HIJO DE MIGUEL MATEU VALENCIA	
Escala	Colegio LA SALLE -Palerna- Pista Polideportiva
Plano	Nuevo plano de alzado de soportes
7 70 09

Este plano anula al 4 70 12

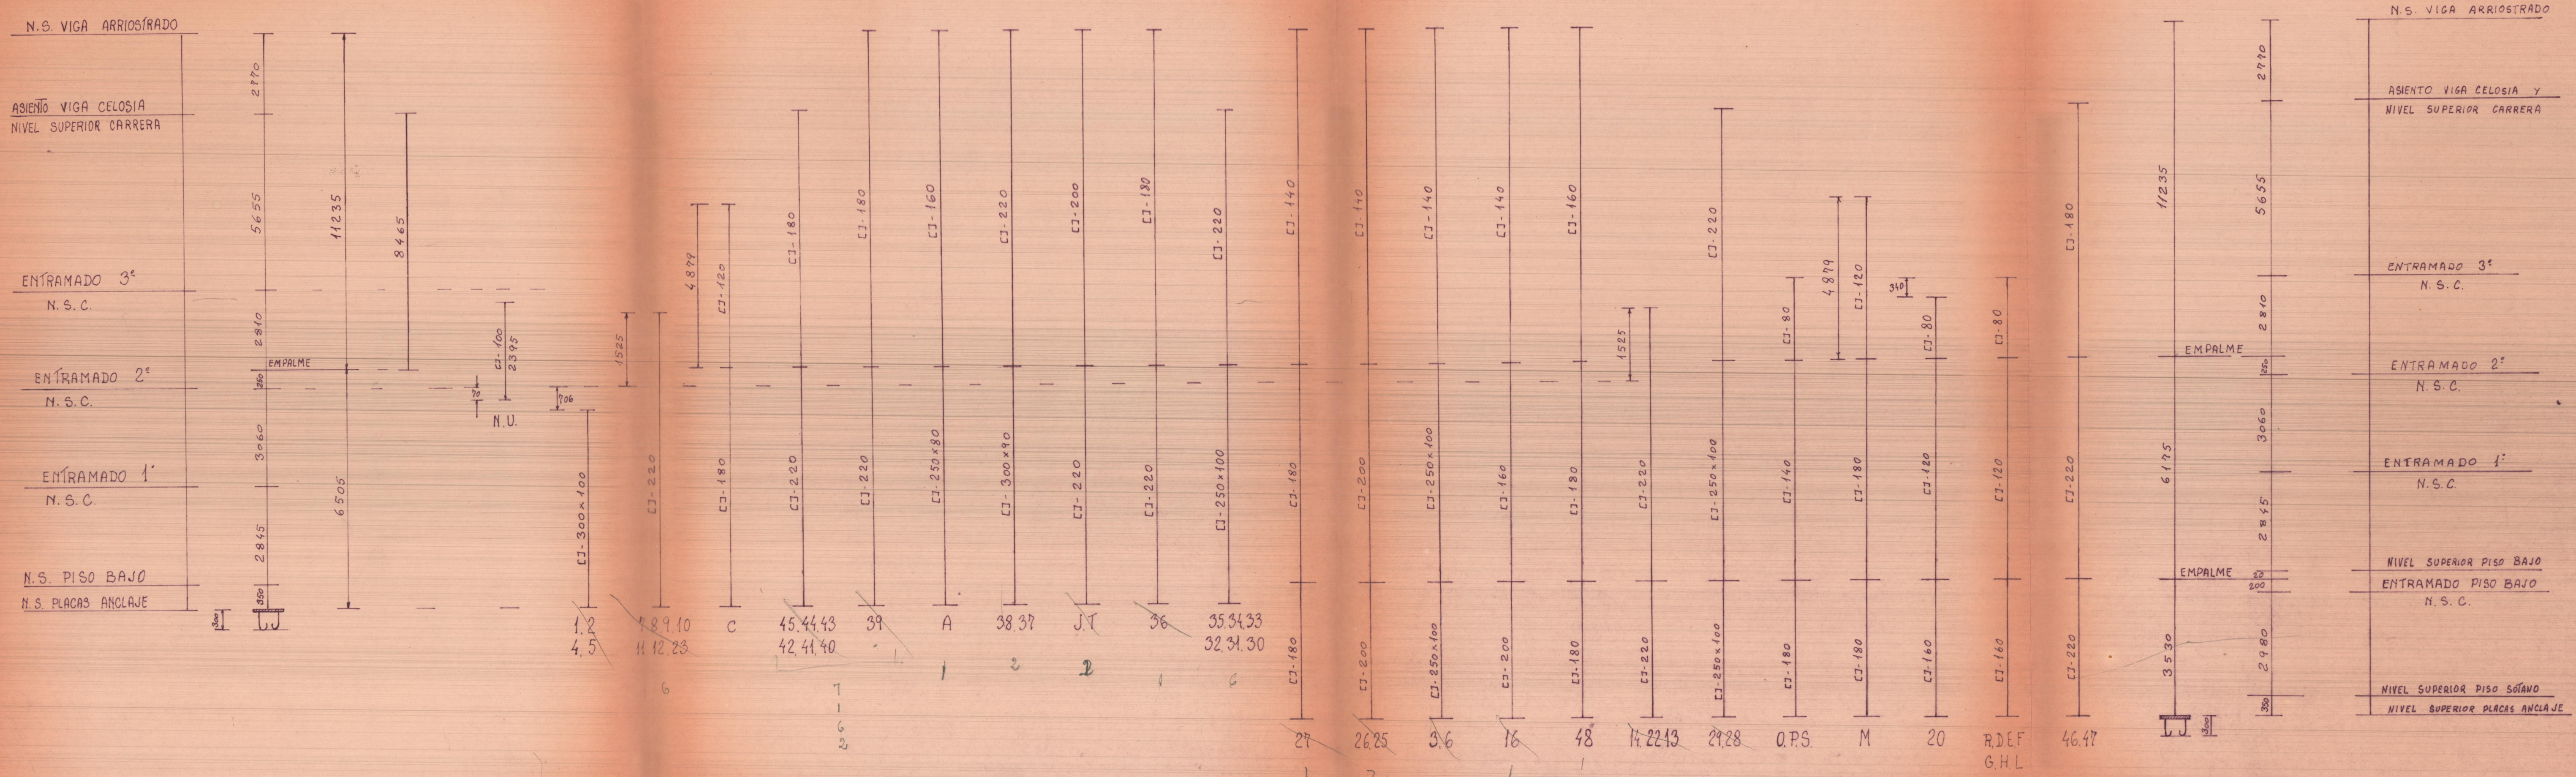
Los soportes 27, 26, 25, 3, 6, 16, 48, 14, 22, 13, 29, 28, 0, P, S, M,
 20, R, D, E, F, G, H, L, 46, 47, de 1ª y 2ª planta se cortaran a
 6.175 por que estaban contruidos cuando se hizo
 el sotano.
 A los 26 soportes de sotano colocarler la chapa
 de empalme de 25 mm y sin taladro central.
